**ARRÊTÉ DE VOIRIE PORTANT REFUS
D'UNE PERMISSION DE VOIRIE**

ARRÊTÉ N° 21-07231

COMMUNE DE NIEUL-LÈS-SAINTES

ROUTE DÉPARTEMENTALE N° D236E2

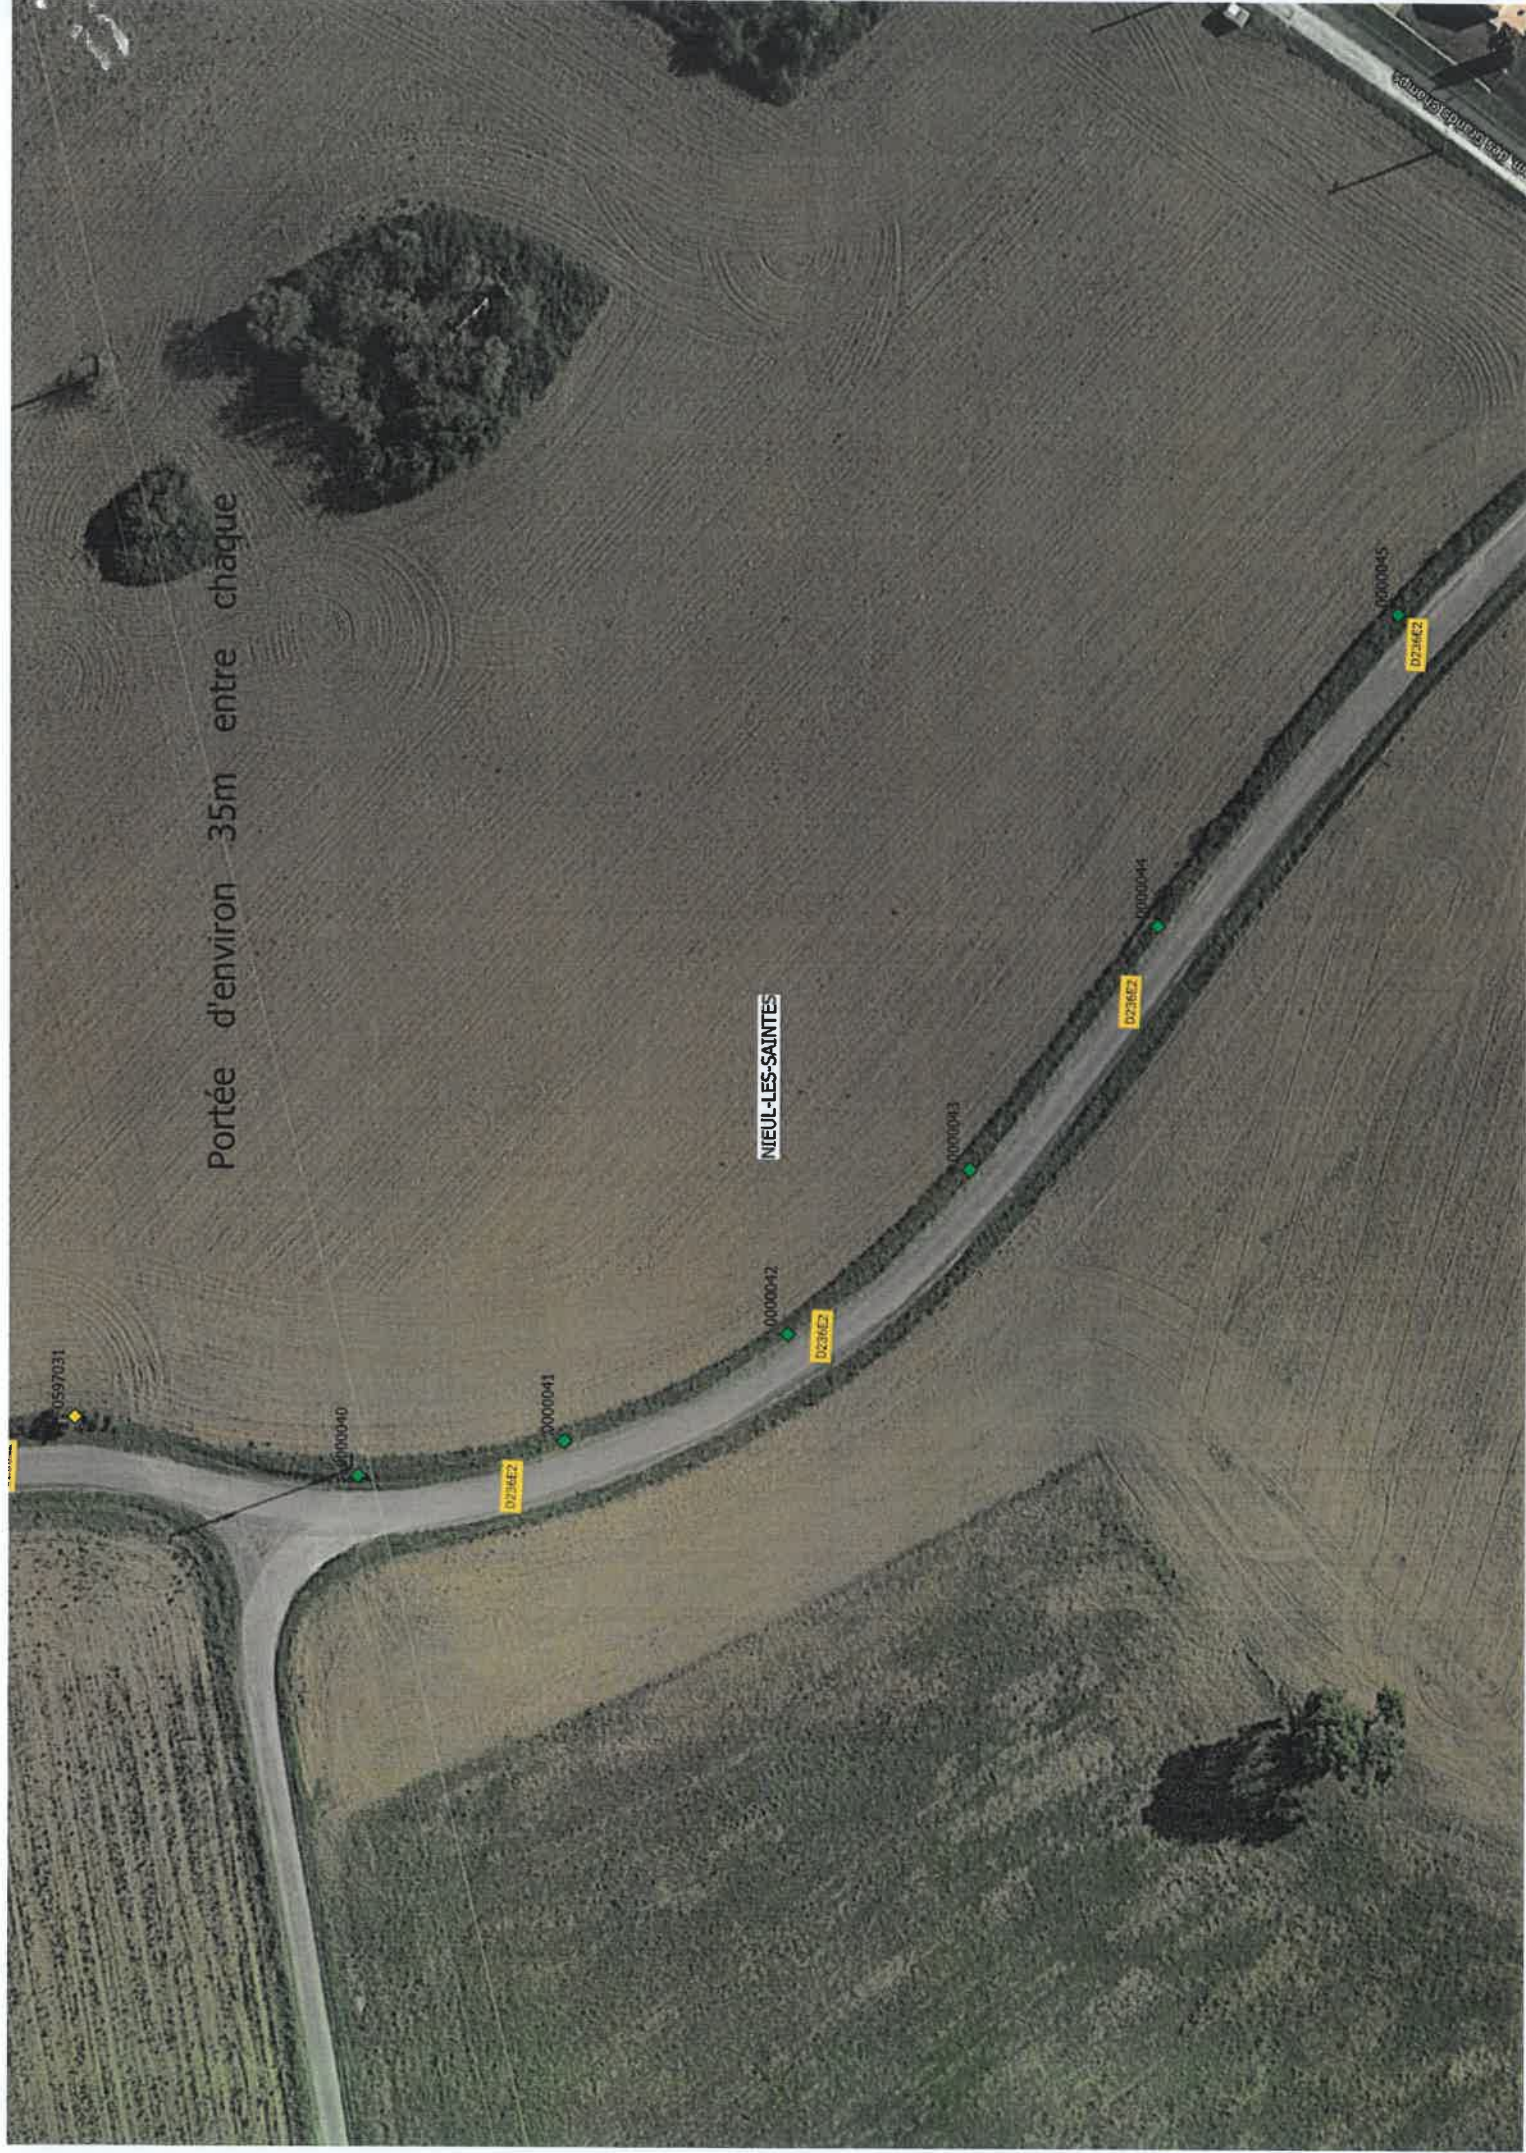
Nature des travaux : Implantation de 6 poteaux

CONSIDÉRANT que l'implantation de supports dégrade les conditions de sécurité des usagers de la Route Départementale n° 236E2 et que les travaux peuvent être réalisés en souterrain,

CONSIDÉRANT la vulnérabilité des lignes aériennes au regard de l'entretien des dépendances de chaussée et des évènements climatiques,

CONSIDÉRANT les délais de remise en état de ces lignes lorsqu'elles ont subi un dommage,

CONSIDÉRANT que l'implantation de poteau supplémentaire et de ligne aérienne sont de nature à porter atteinte à l'aspect visuel du site,

L'AUTORISATION DEMANDÉE EST REFUSÉE
